Projekt Brenner-Nordzulauf im gemeinsamen Planungsraum Trassenauswahlverfahren mit Öffentlichkeitsbeteiligung

PROTOKOLL

Thema: **17. Sitzung des Gemeindeforums Nord 2**

Datum und Uhrzeit: 08.07.2019, 19:00–21:00 Uhr

Variante „Türkis“

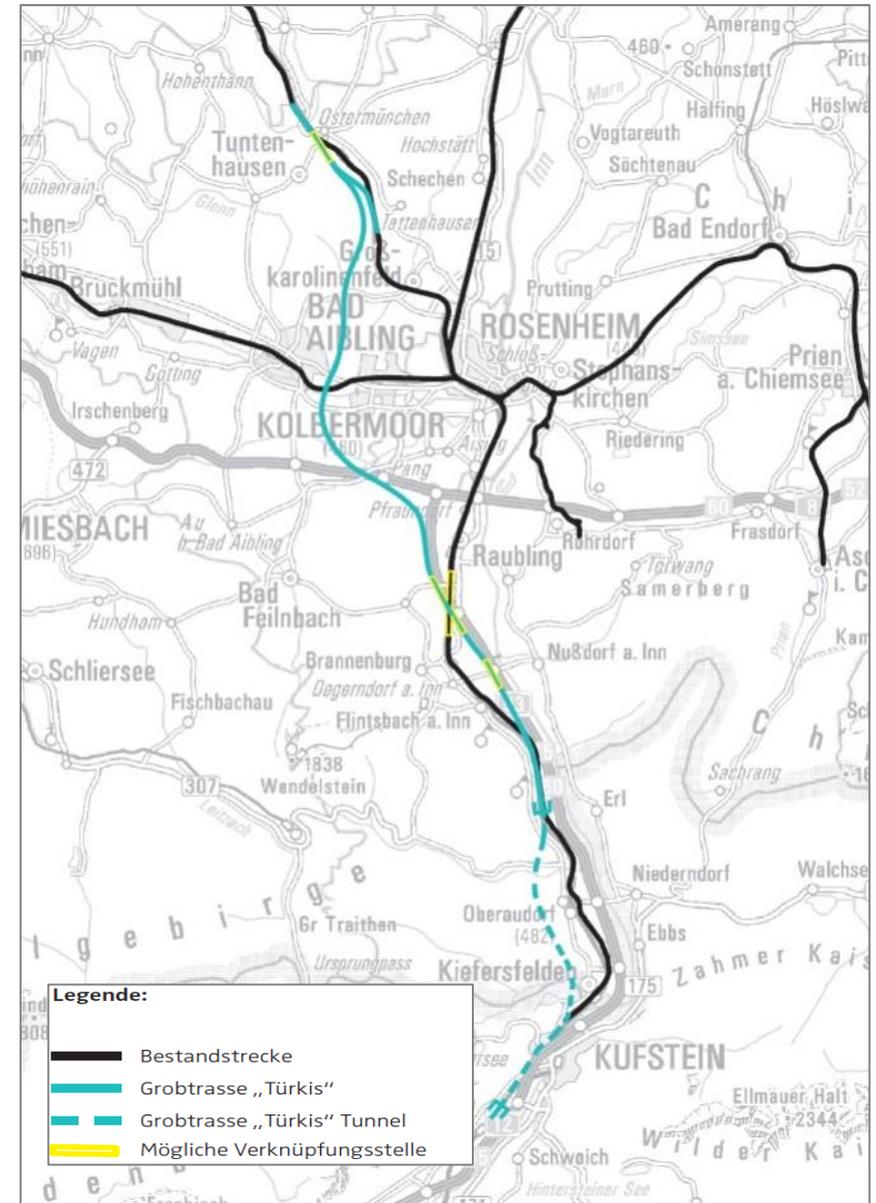
Die Variante Türkis hat ja 2 mögliche Verknüpfungsstellen (Reischenhart und Breitmoos). Welche Vor- und Nachteile bieten diese jeweils?

Aus welchem Grund ist die südlichere Verknüpfungsstelle bei Flintsbach weggefallen?

- Siehe dazu u.a. Vergleiche Nr. 5, 26 und 39 im Web-GIS.
- Von den verbliebenen Verknüpfungsstellen konnte keine als eindeutig besser identifiziert werden. Daher wurden beide (Reischenhart und Breitmoos) beibehalten.

Variante „Oliv“

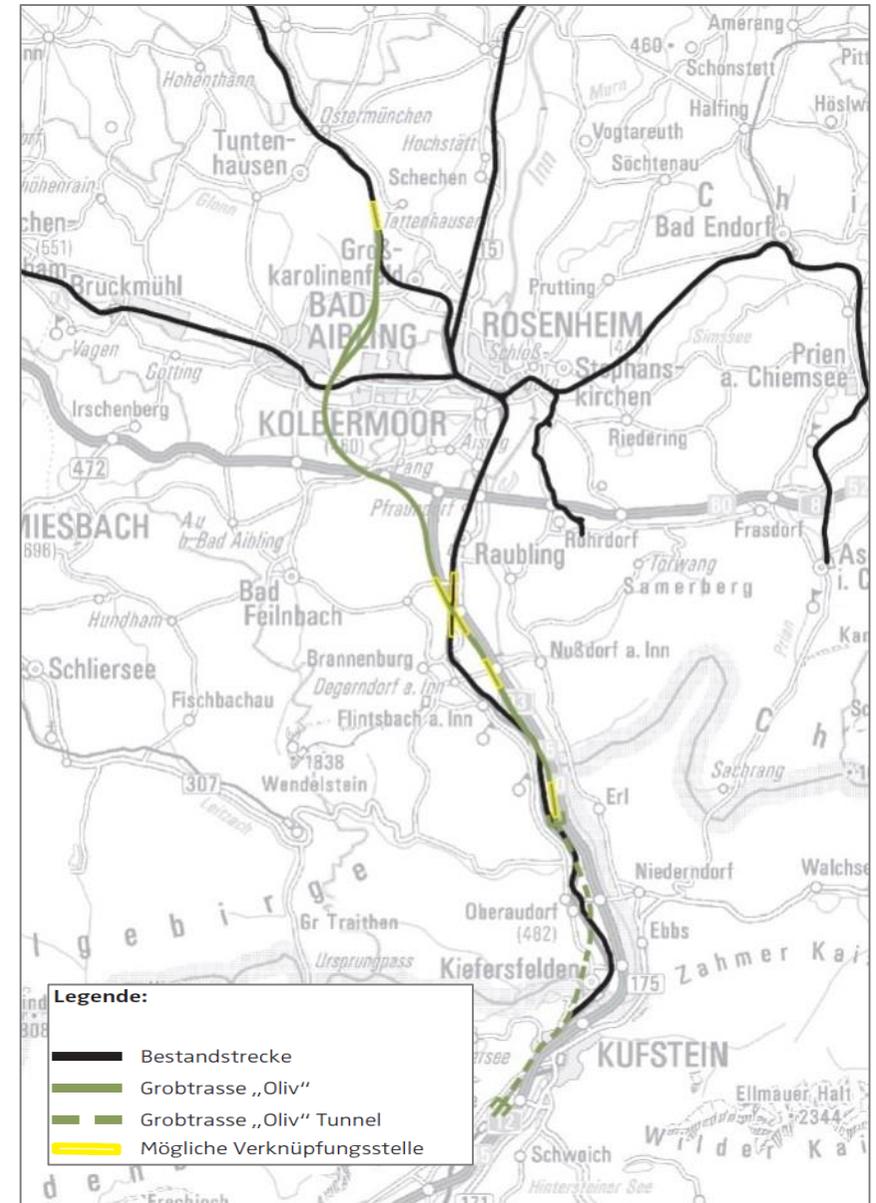
Die Variante Olivo verläuft ja weitgehend neben der Autobahn. Ist eine Trassierung unter der Autobahn dabei ausgeschlossen?

Wenn es geologische Gründe gibt, die gegen eine Untertunnelung der Autobahn sprechen, müssen diese ja auch für eine Trassenführung im Tunnel neben der Autobahn gelten.

Welche Entfernung müssen die Gleise zur Autobahn einhalten?

- Eine Trassenführung unterhalb der Autobahn hat ein hohes Genehmigungsrisiko und wird daher nicht forciert. Eine offene Bauweise unterhalb der Autobahn wird darüber hinaus vom Autobahnbetreiber grundsätzlich nicht zugelassen. Dazu müsste die Autobahn in der Bauphase über längere Zeiträume stark eingeschränkt werden. Abschnittsweise ist eine Tunnelführung neben der Autobahn möglich. Dies wird in der vertieften Planung genauer untersucht.

- Es gibt einen gesetzlichen Schutzstreifen bzw. Mindestabstand (40 Meter) für Bebauungen neben der Autobahn. Dieser kann in Abstimmung mit dem Autobahnbetreiber unterschritten werden. Es gab dazu bereits erste Gespräche mit dem Autobahnbetreiber. Das ist Gegenstand der vertieften Planung.

Variante „Blau“

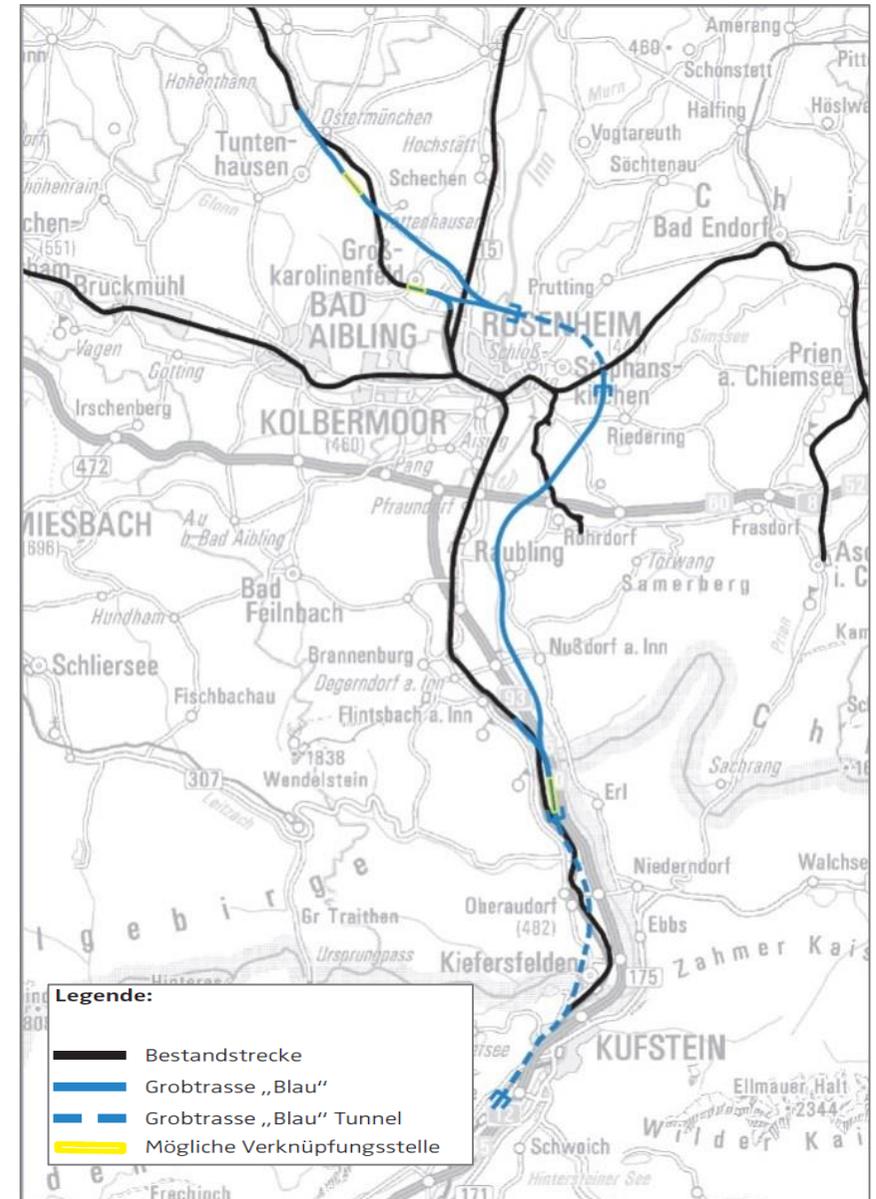
Ist die Verknüpfungsstelle Niederaudorf-BAB bei der Variante Blau eine vollständige Verknüpfungsstelle?

Die Variante Blau berührt auch die Siedlungsgebiete von Neubeuern. Das ist maximal negativ für uns und dagegen werden wir uns wehren.

- Ja. Alle verbliebenen möglichen Verknüpfungsstellen sind vollständige Verknüpfungsstellen.

Variante „Violett“

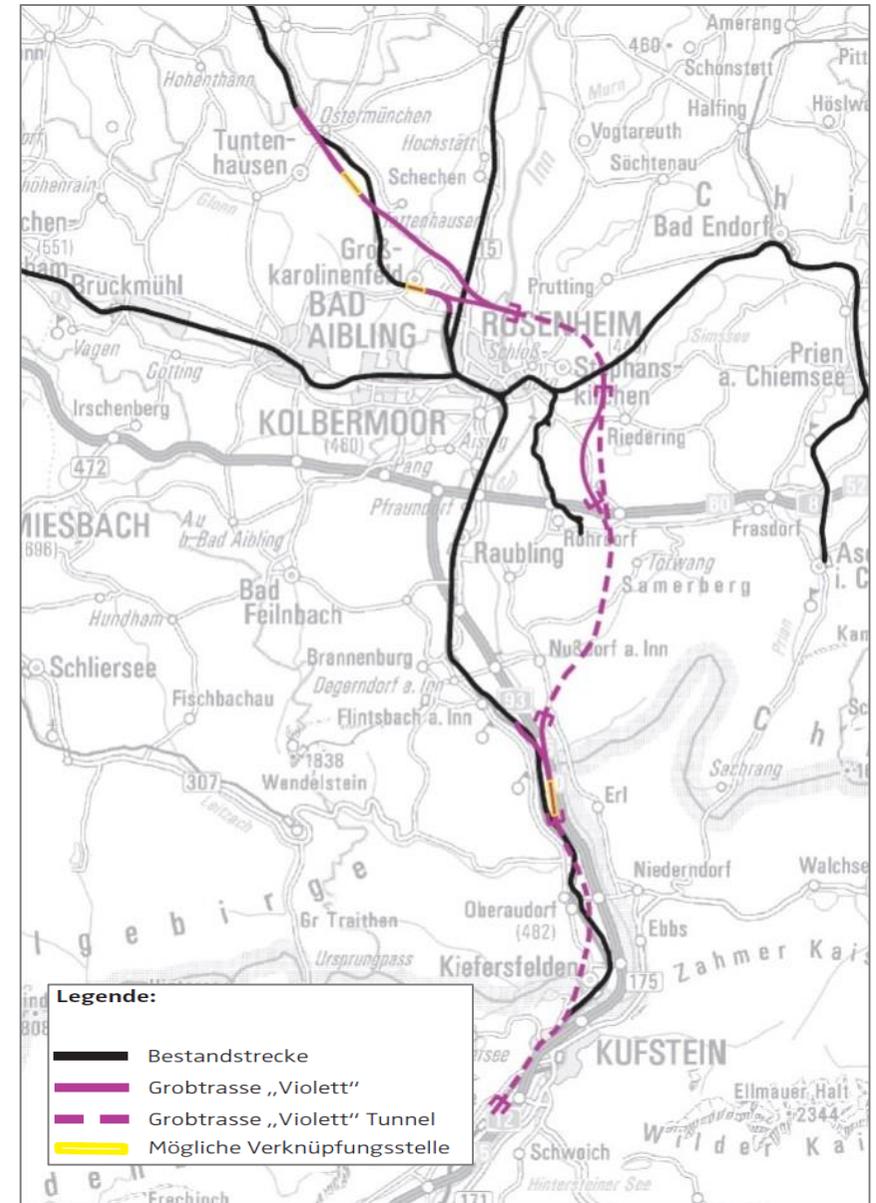
Bei der Variante Violett gibt es im Bereich Riedering ja 2 Möglichkeiten. Welche wird hier präferiert?

- Hier konnte beim Vergleich kein eindeutiges Ergebnis erzielt werden, daher wurden beide Varianten vorerst beibehalten (siehe auch Vergleiche im Web-GIS).
